改善箇所説明図

基準不適合発生箇所

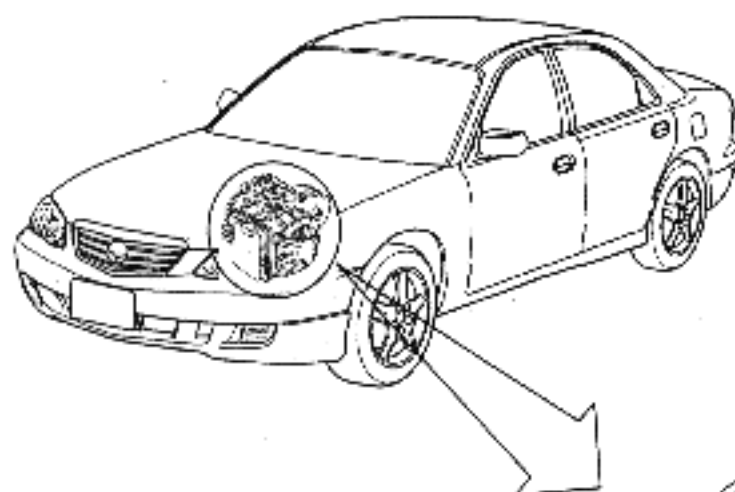
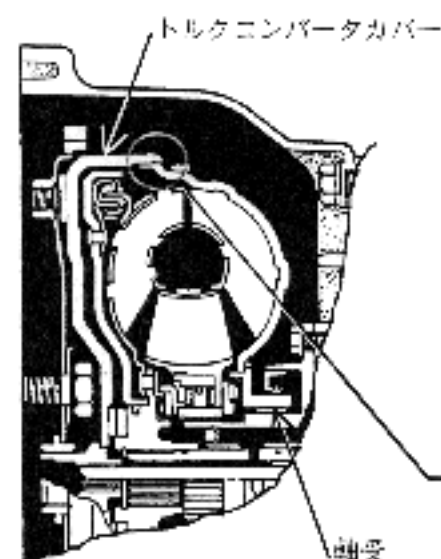
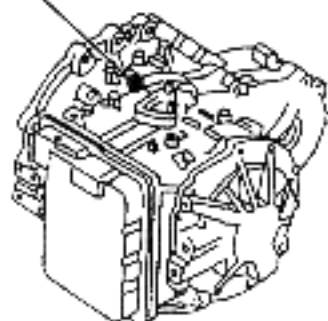
自動変速機のトルクコンバータのカバーに加工不良のものがあ
るため、そのままの状態で使用を続けるトルクコンバータを支持
する軸受が摩耗しシール性が低下するため、オイルが漏れて、
最悪の場合、走行不能に至るおそれがある。

識別：黄ペイントを塗布する。

全車両、当該自動変速機を良品と交換する。
